ラジエターガードに関する重要なお知らせ（無償交換のご案内）

このたび、弊社が販売しております「ZETA RACING（ジータレーシング）ラジエターガード」において、装着車両によっては純正ラジエターファンと干渉し、最悪の場合、ラジエターファンが変形または破損のおそれがあることが判明いたしました。

●対象フレーム号機

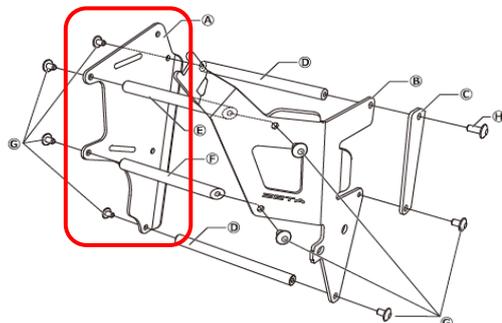
- ・ MD47-1200001～（CRF250RALLY/<S>は除く）
